対策箇所説明図

対策内容

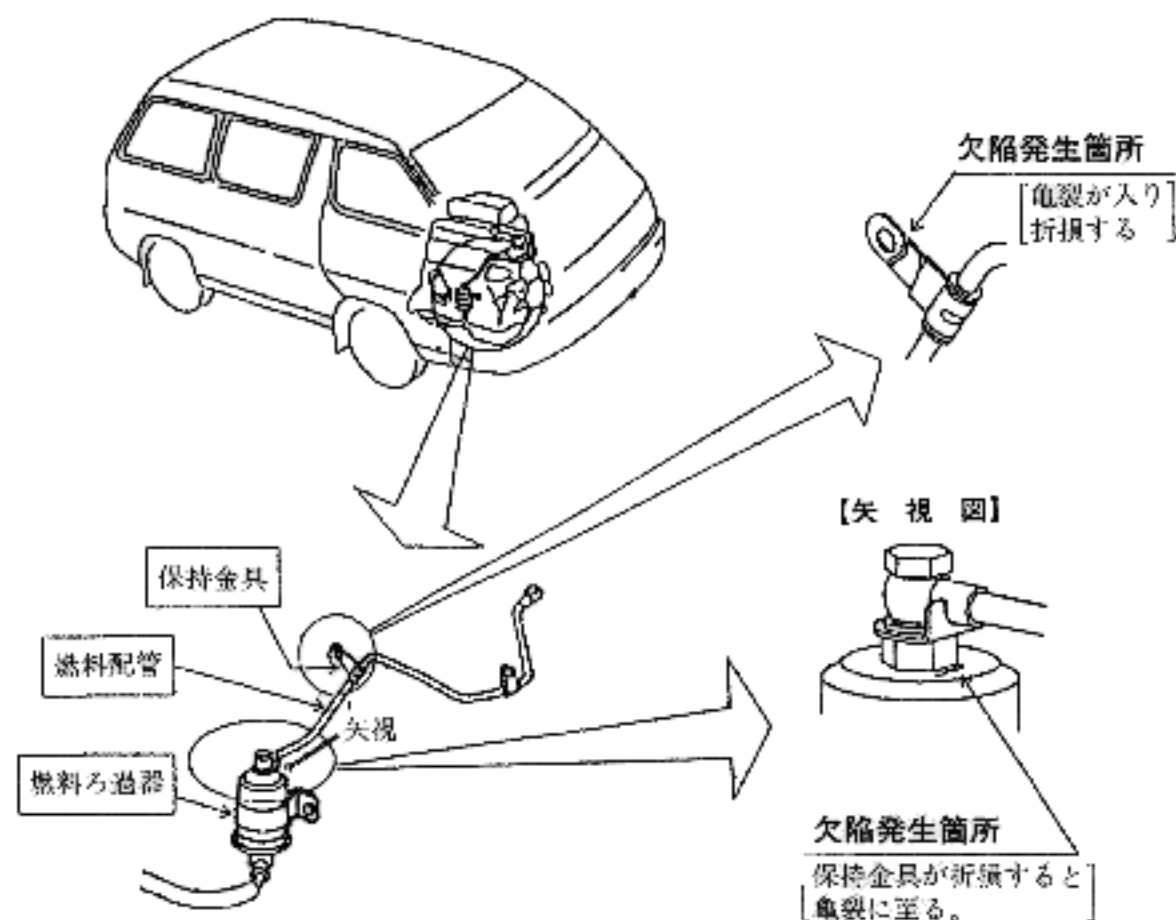
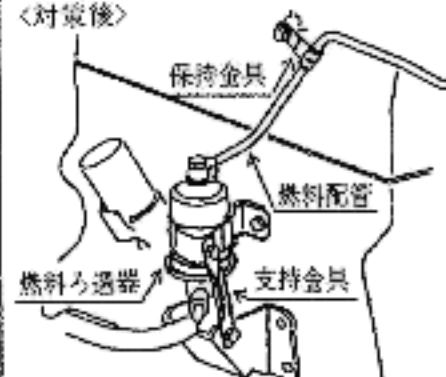
燃料ろ過器を支持金具付き燃料ろ過器に交換するとともに、燃料配管の保持金具を点検し、亀裂または折損しているものは、保持金具及び燃料配管を新品と交換する。
